**VERGADERING: PSG N3 BOUTERSEM FASE 3  
(+ UPDATES FASE 1 EN 2)**

**DATUM VERGADERING**  
17-10-2023

**PROJECTNUMMER ARCADIS**  
30095039 - Boutersem: herinrichting Doortocht Roosbeek + fietspaden  
langs N3

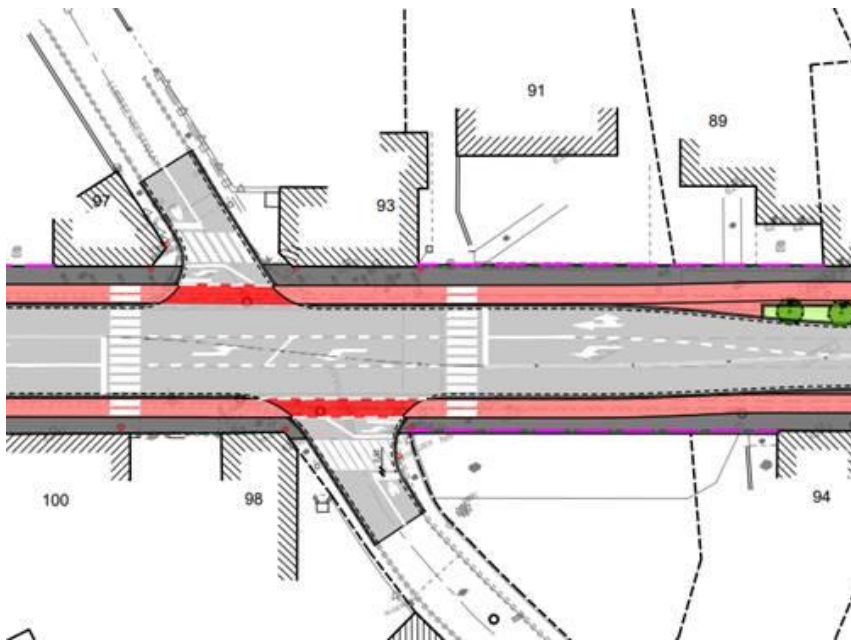
2. De belangrijkste opmerking gaat over het kruispunt Kolemveldstraat en Oude Baan met N3 (fase 1-2). Reeds bij de vorige PSG deze fietsoversteek aangehaald, maar blijkbaar niet expliciet mee opgenomen in het verslag. Hier kruist momenteel een recreatieve fietsroute (BRF) en het BFF de N3, maar ook de omleiding voor de F24. Fietsers vanuit Tienen komen momenteel vanuit de Oude Baan en nemen vanaf hier de N3 richting Leuven om in Boutersem op de F24 aan te sluiten, of steken de N3 hier over richting Kolemveldstraat. Richting Tienen wordt er hier sowieso overgestoken door de fietsers die richting Tienen gaan (tracé langs Oude Baan en Roosbeekstraat). Op korte en middellange termijn blijft dit de hoofdverbinding richting Tienen. Mogelijks wordt dit ook officieel het tracé van de F24. Gesprekken worden hierover nog opgestart door de provincie. Alvast moet er nu in de plannen een veilige fietsoversteek op deze locatie voorzien worden.

Punt 2 opmerking Provincie - kruispunt Kolemveldstraat en Oude Baan met N3 (fase 1-2)

- Arcadis zal in ontwerp trachten om opstelruimte te voorzien tussen fietspad en rijweg door fietspad uit te buigen. Hierdoor zullen fietsers wat opstelruimte krijgen. ARC  
 Aparte oversteken voor fietsers op de rijweg zien niet aangewezen gezien het ontbreken van fietspaden in de zijstraten.

- Opmerking MOW
  - o Haaiantanden aan de zijde Kolemveldstraat moeten voor het voetpad komen.
- Arcadis
  - o Mogelijk kan de uitrit voorzien worden in beton, waarbij het voetpad wel op niveau doorloopt. Voetganger en fietsers houden alle comfort en voetpad is beveiligd voor zwaar verkeer. ARC  
 Arcadis bekijkt mogelijkheid om fietspad wat achteruit te leggen aan de zijde Kolemveldstraat.

Punt 1 opmerking Provincie:

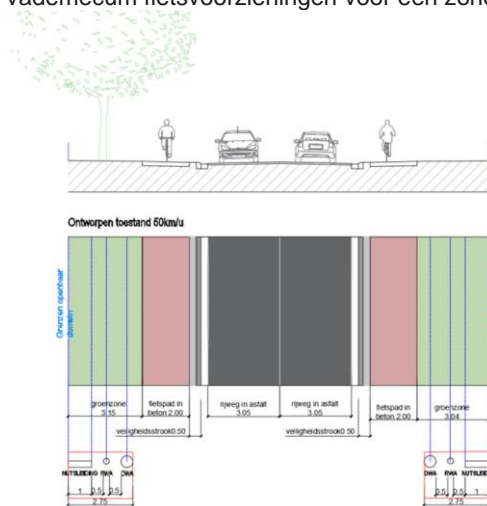
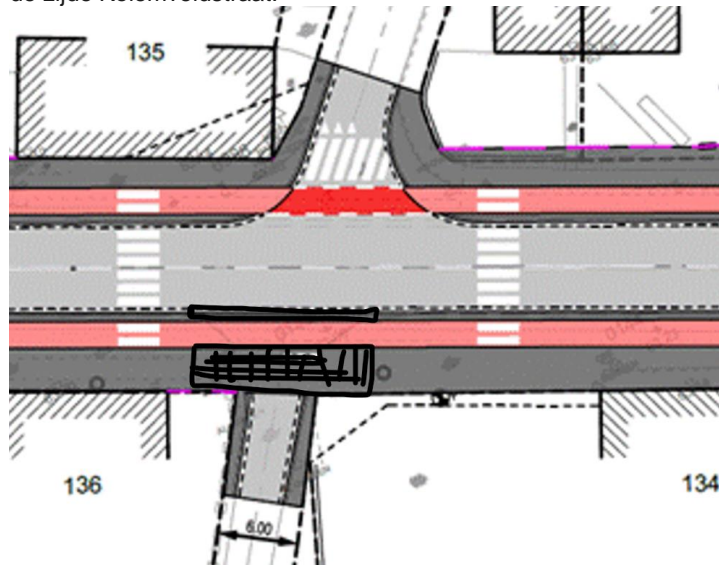
1. Algemeen: fietspaden van 2m zijn natuurlijk goed, maar zelfs in 50km/u-zone is er soms ruimte om die iets meer van de straat weg te trekken. Best voetpad van 1,5m voorzien met daarnaast 2m fietspad en iets meer schuwafstand ten opzichte van de rijweg. Lijkt op sommige stukken toch mogelijk te zijn. De dwarsprofielen ontbreken. Kan je die bezorgen zodat we die ook eens kunnen bekijken voor een volledig zicht. Bedankt

Gemeente Boutersem merkt op het aangewezen blijft om nutsleidingen niet onder monoliete verharding (van fietspad) aan te leggen. Bij het opschuiven van het fietspad wordt dit een aandachtspunt.

ARC: schrikafstand tussen goot en fietspad bedraagt momenteel 50cm. Dit is conform vademecum fietsvoorzieningen voor een zone 50km/u.

Arcadis kan in fase ontwerp verder bestuderen of een iets ruimere schrikafstand haalbaar is. Aandacht daarbij zal zijn om niet meer verharding te gaan creëren, mogelijk kan de schrikstrook dan in grasbetontegels worden voorzien.

Arcadis maakt de dwarsprofielen over aan aanwezigen.

Punt 3 opmerking Provincie:

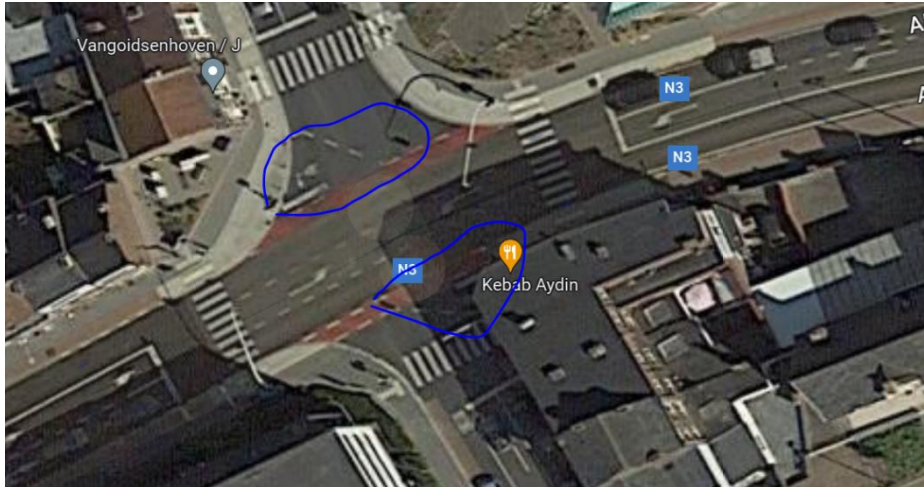
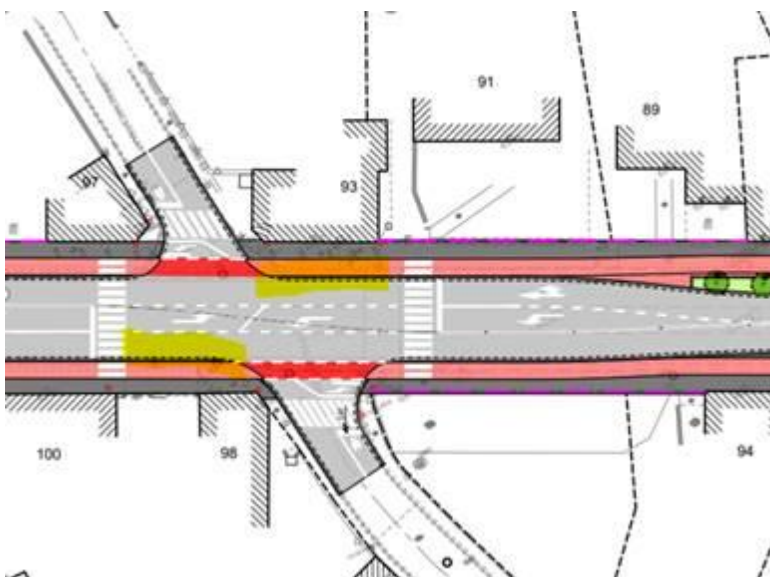
3. Bijkomende opmerking: oversteek van Lubbeekstraat en Spoorwegstraat heeft ook geen fietsoversteek, wel een soort van opstelstrook voor fietsers (+ voorbij de VRI?). De fietsbewegingen lijken niet duidelijk en voelen zeker niet logisch aan. Hebben jullie (AWV) al ergens ervaring met dergelijke oplossing?

*Dit wordt dus al toegepast. Hoe wordt dit kruispunt (vnl. de oversteekbewegingen van de fietsers) in Tienen geëvalueerd?*

*Het voorbeeld uit Tienen lijkt mij wel iets leesbaarder wegens overzichtelijker kruispunt, terwijl bij de oversteek van Lubbeekstraat en Spoorwegstraat de fietser op de N3 de zijstraten al eerst voorbijfietsen vooraleer de oversteekbeweging te maken.*

*Ik adviseer de onderstaande geelgemarkeerde stukken drempelloos te voorzien zodat de oversteekbeweging (komende van de zijstraten) korter kan worden genomen, hoewel je dan weer daar de afslaan beweging (komende van de N3) net min-of-meer faciliteert (ipv op te stellen) ... afweging te maken ....*

*De concrete plaatsing van de VRI (zichtbaar voor alle weggebruikers o.a. voor de fietser op de korte opstelstrook) is hier wel belangrijk.*

AWV heeft hierop schriftelijk reactie gegeven op 16 oktober 2023;  
*Dat klopt, zie onder reactie van mijn collega Thomas, met een voorbeeld uit Tienen.*  
 Aarschotsepoort in Tienen (kruispunt N3 - N223 - Oude Leuvensestraat)

*Het is bestemd om fietsers die de gewestweg volgen hun linksafbeweging te laten doen via de lichtenregeling van de zijstraat.  
Indien in de zijstraat geen fietspad aanwezig is, vervolgen deze hun route gemengd zoals ze arriveren aan het kruispunt, het kruispunt is er dicht bebouwd, wat het moeilijk maakt om opstelstroken te voorzien, of hoe zag u die oversteekbeweging?*

- Suggestie van de Provincie wordt mee in overweging genomen.
- In ontwerp wordt bijzondere aandacht besteed aan de plaatsing van verkeerslichten.

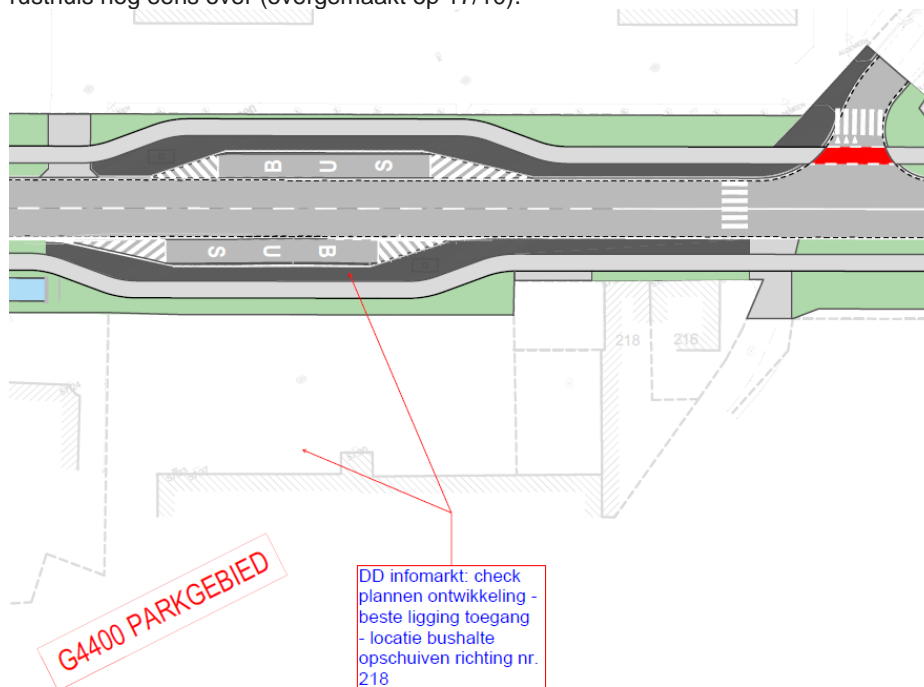
Mogelijkheid om de bushalte thv Fortis bank te verplaatsen richting KBC bank?

De Lijn zal hier feedback geven, is momenteel nog in onderzoek (tussenaafstand opeenvolgende haltes,...). Wordt beslist via vervoerregiomanagement. Arcadis laat voorlopig de bushalte nog liggen thv Fortis.

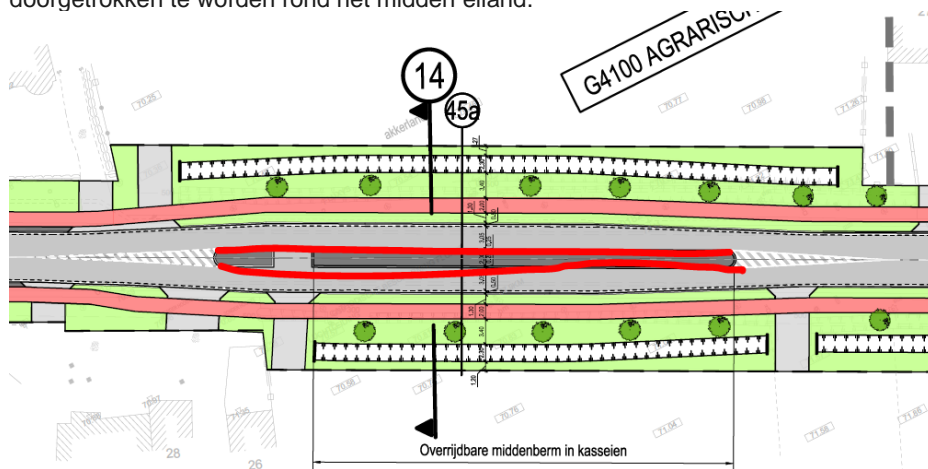
Ter hoogte van de verkeerspoort 50/70 dient de marking – rand rijweg – doorgetrokken te worden rond het midden eiland.

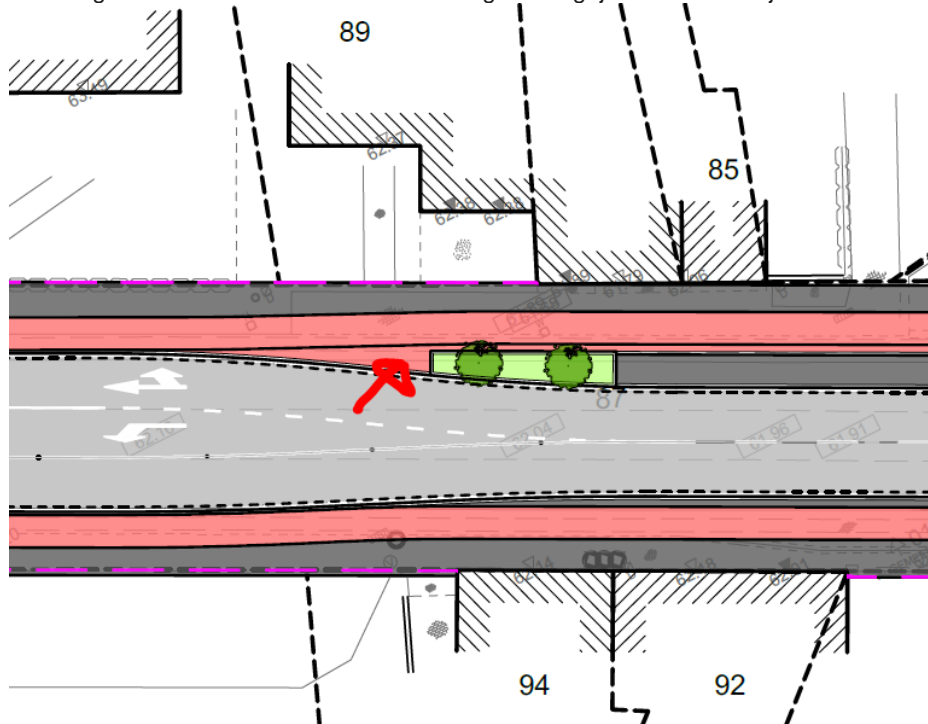
Ter hoogte van huisnr. 89 rode zone dienen gewoon grijze klinkers te zijn.
